カヤバ株式会社

**お客様へ重要なお知らせです****弊社製コンクリートミキサー車のサービスキャンペーン実施に関するお知らせ**

**《改善箇所説明図》****4. 対象台数**

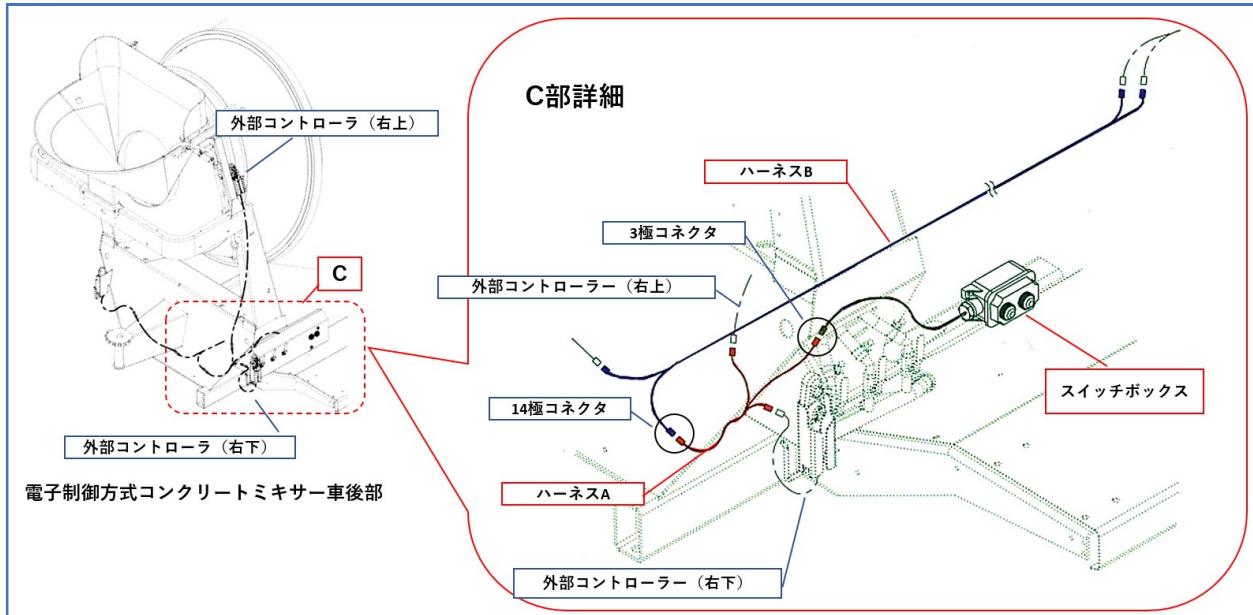
電子制御式コンクリートミキサー車のスイッチボックスにおいて、スイッチに取り付けられたゴム製キャップの設計検討が不十分なため、劣化等により損傷することがあります。そのため、損傷部から水が浸入し、非常停止スイッチの信号線の端子が水に浸ることによって導通することになり、制御プログラムが異常と判断し、スイッチ操作が無効となるおそれがあります。

また、スイッチボックスとは別の外部コントローラも操作が無効になるおそれがあります。

- ① 全車両、スイッチボックスを対策品に交換する。
- ② コネクタ部に水の侵入が確認されたハーネスについては、新品に交換する。
